## Bemærkninger til forslag til kommuneplantillæg nr. 35 Større solcelleanlæg i det åbne land

## Vedr. Forslag til kommuneplantillæg nr. 35 for større solcelleanlæg i det åbne land i Hedensted Kommune

## Høringssvar til Forslag til kommuneplantillæg nr. 35 Større solcelleanlæg i det åbne land

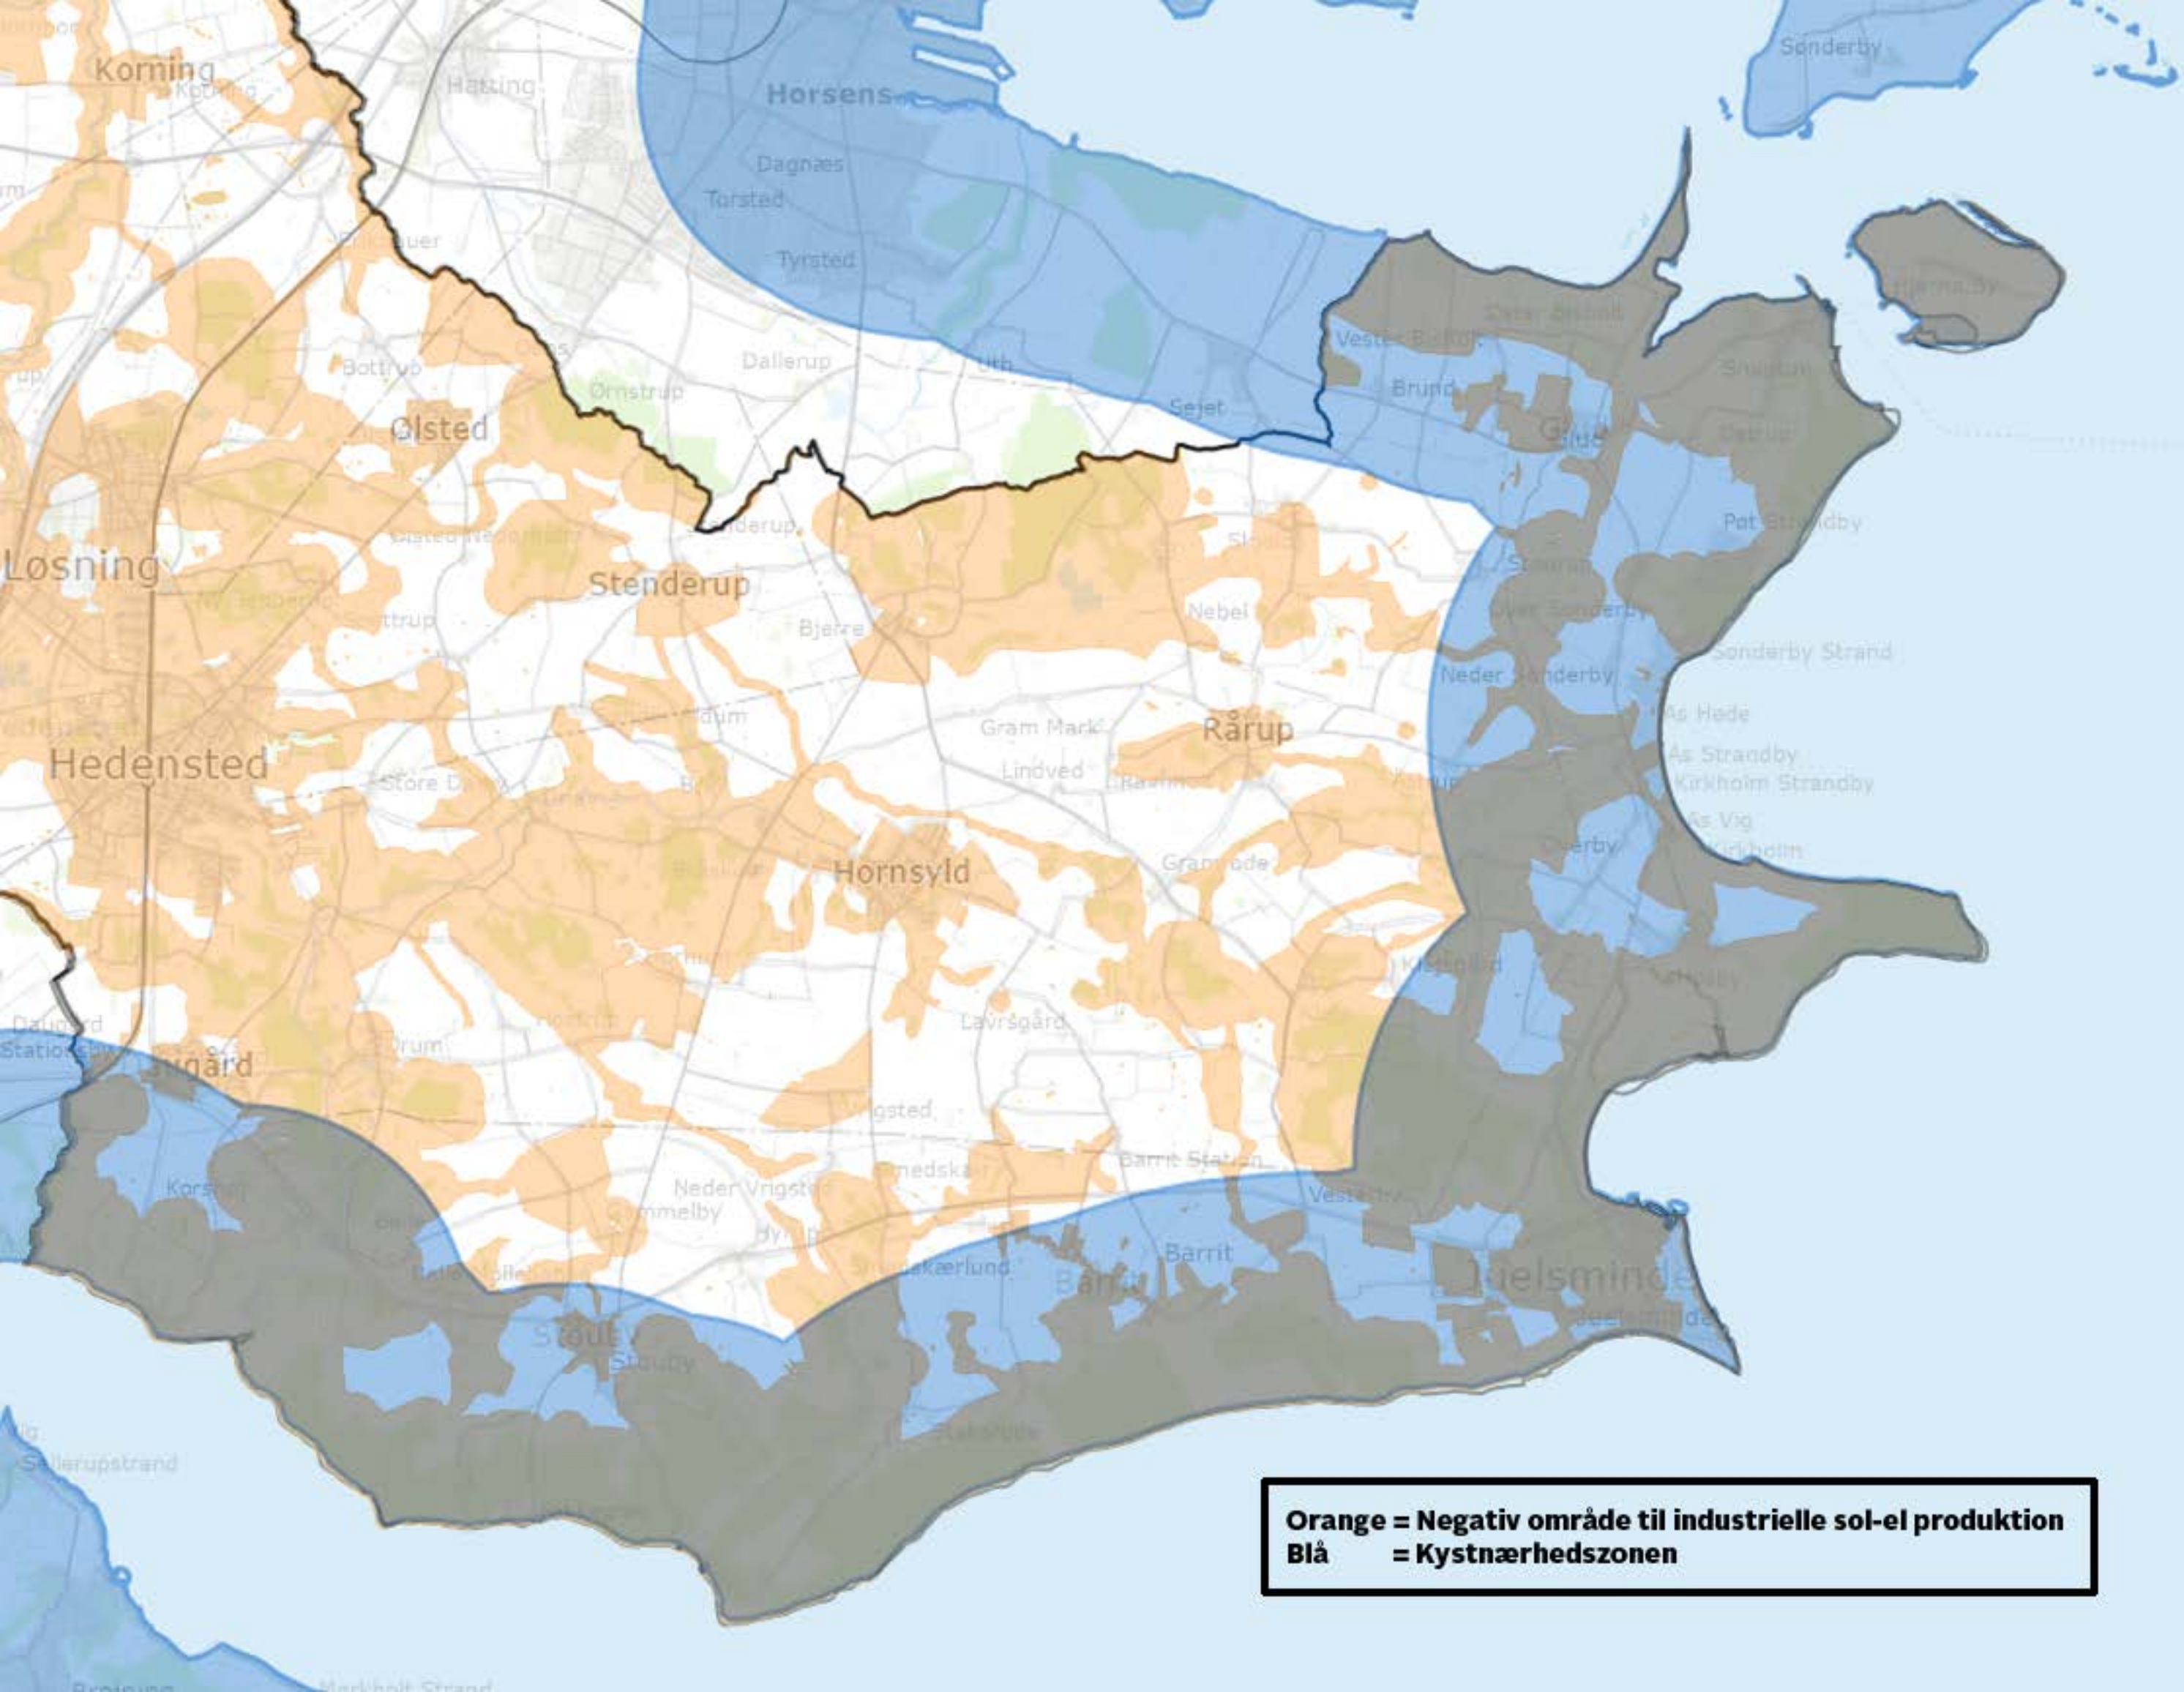
- Solcelleparker har ingen funktionel begrundelse for at ligge i kystnærhedszonen og 60 kilovolt stationer ligger der op til flere af på Juelsminde halvøen, dog nogle på den anden side af kommunegrænsen.
- Solcelleparker er på ingen måde afhængig af kystnærplacering.
- Den særlige planlægningsmæssige eller funktionelle begrundelse findes simpelthen ikke, og argumentet for at kystnærhedszonen skal bruges til industriel energiproduktion i Hedensted kommune findes heller ikke.

Vær sød ikke at ødelægge naturen i mindst perioder på mindst 30-40 år fordi nogen lige har fået en pengestærk idé!

Og respektér de love som allerede er lavet for at beskytte vores kyster, og prøv ikke at omgå dem.

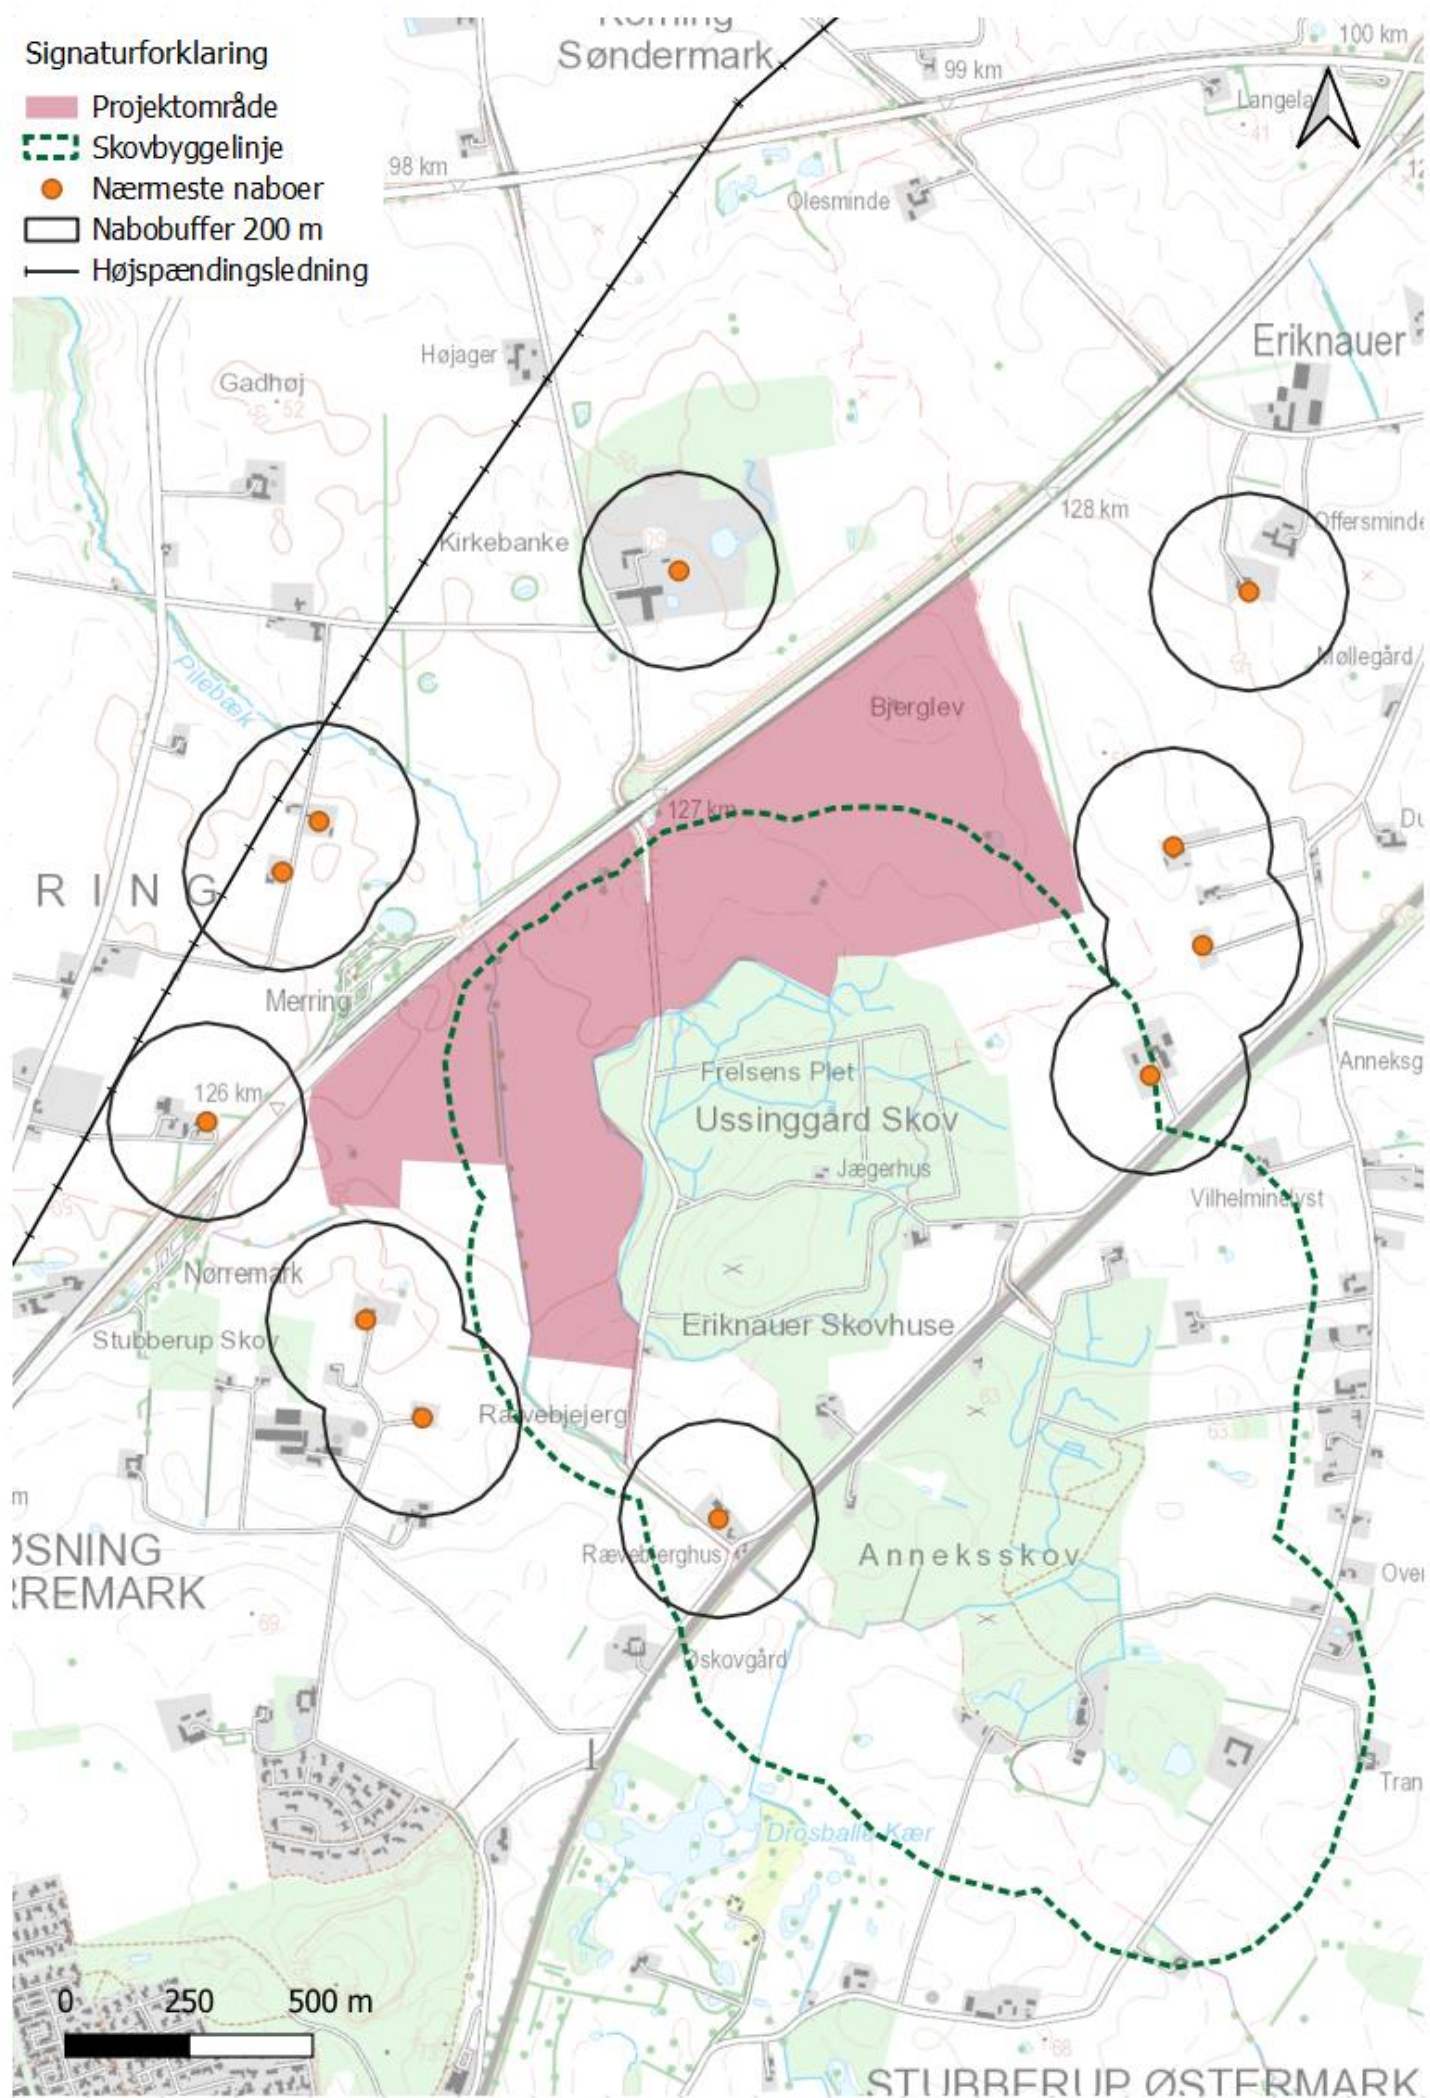
På kortbilaget side 3 fremgår nærmeste beboelser med en 200 m bufferzone. Det fremgår, at nærmeste naboer er mere end 200 m fra projektområdet, og at enkelte naboer potentielt vil få fjernet del af udsigten til skovbrynet.

Det er European Energys erfaring, at placering af solceller langs skove potentielt set kan skabe god synergi for natur, dyreliv og landskab.

Skove udgør naturlige afgrænsninger og afhjælper eventuelle visuelle gener på nær-, mellem- og fjernzonen. Som eksempel herpå kan nævnes eksisterende solceller ved Nees - se oversigtskortet side 4.
